改善箇所説明図

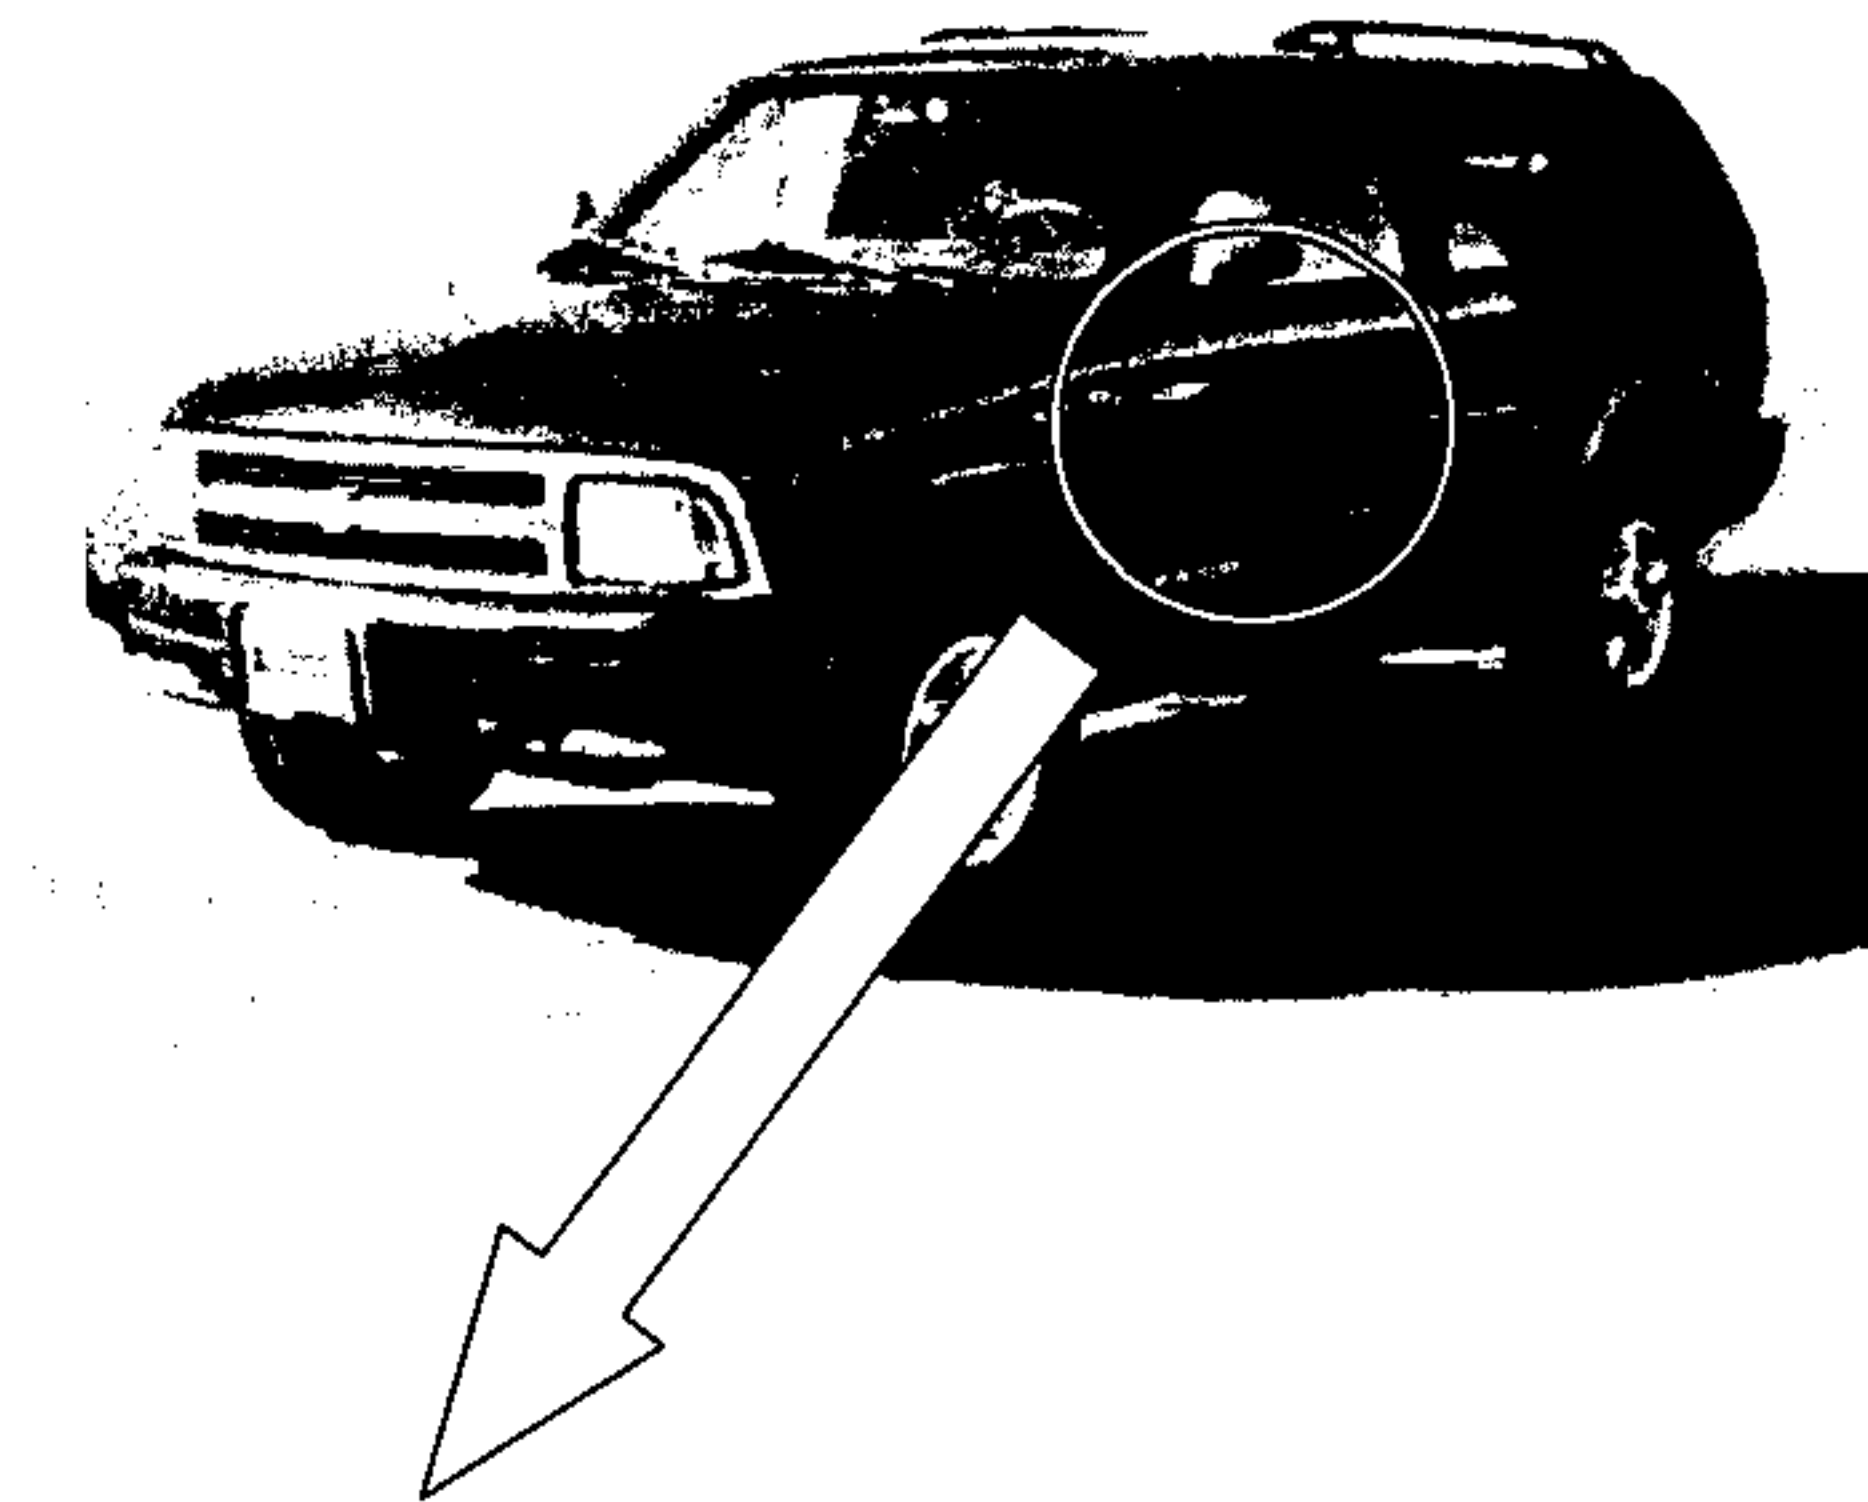
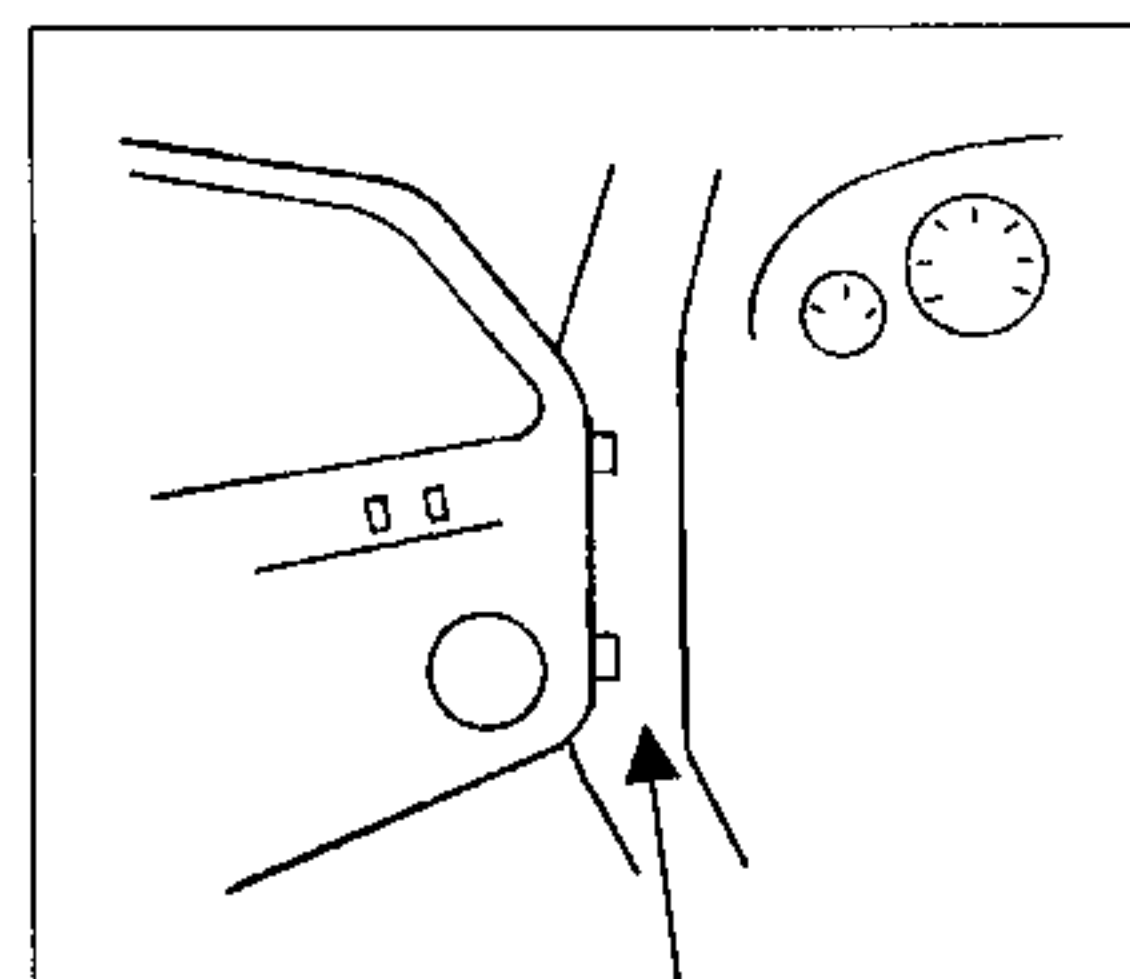
基準不適合発生箇所

電動式後写鏡において、保護回路が不適切なため、後写鏡位置調整用スイッチ部で配線に短絡等が発生した場合に保護ヒューズが溶断しないことがあり、配線部が発熱し、最悪の場合、火災に至るおそれがある。

対策用ヒューズ

＜改善内容＞

全車両、当該配線に対策用ヒューズを追加する。
